## 改善箇所説明図

### 不具合の内容

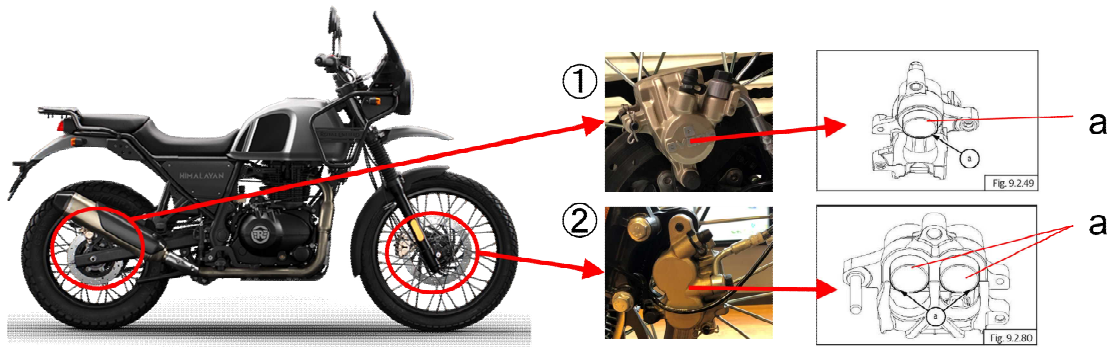
a: ブレーキキャリパーピストン  
(①および②に含まれる)

①:後輪ブレーキキャリパー

②:前輪ブレーキキャリパー

ブレーキキャリパーにおいて、ピストン摺動部の金属表面処理が不適切なため、融雪剤により錆が発生するものがある。そのため、摺動部の錆が抵抗となり、キャリパーピストンの戻りが悪くなり、最悪の場合、ブレーキが引きずるおそれがある。

全車両、前輪および後輪のブレーキキャリパーを対策品に交換する。

対策前 フロント：無印のキャリパー

リヤ：【BYBRE】の表記付き

対策後 フロント：【BYBRE】の表記付き

リヤ：メーカーロゴの表記
